改善箇所説明図

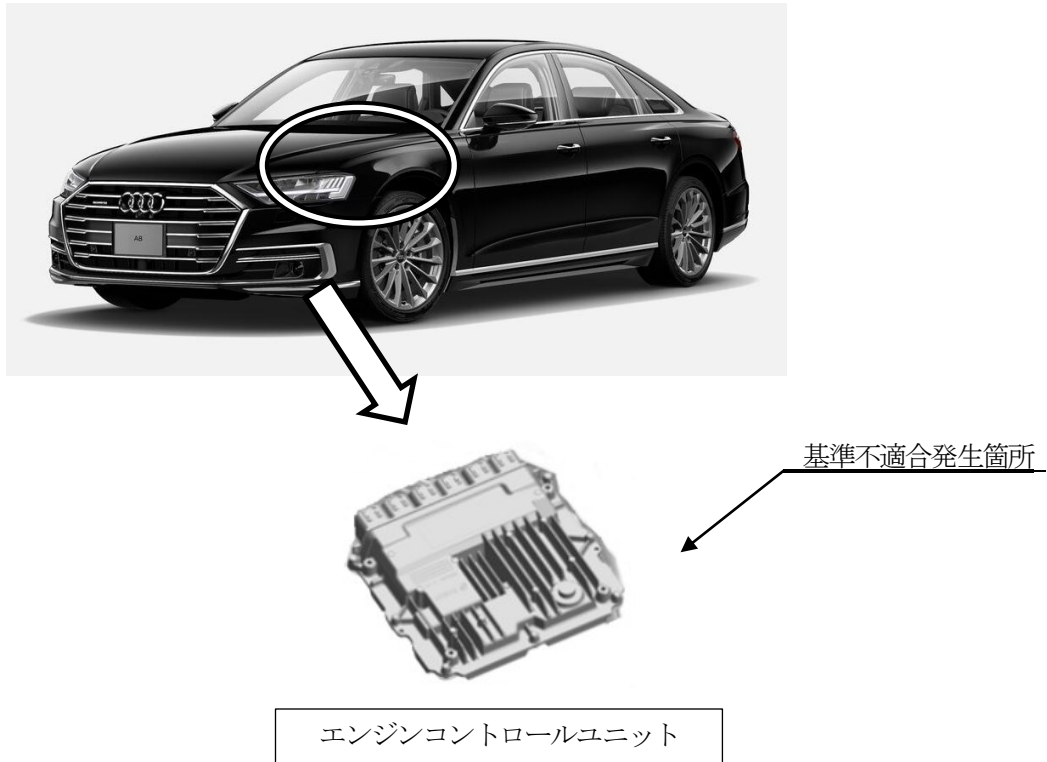
注： は、プログラムを書き換える部品を示す。

エンジンコントロールユニットにおいて、故障診断プログラムが不適切なため、エンジン冷間時でエンジン回転数が2,500rpm 以上になると、正しくクランク角度を検出できず、失火検知診断が制限されることがある。そのため、エンジンが失火した場合に検知できず、エミッションコントロールシステム警告灯(MIL)が点灯しないおそれがある。

全車両、エンジンコントロールユニットを対策プログラムに書き換える。

識別：「23FM」と記入したキャンペーンステッカーを車両に貼付する。
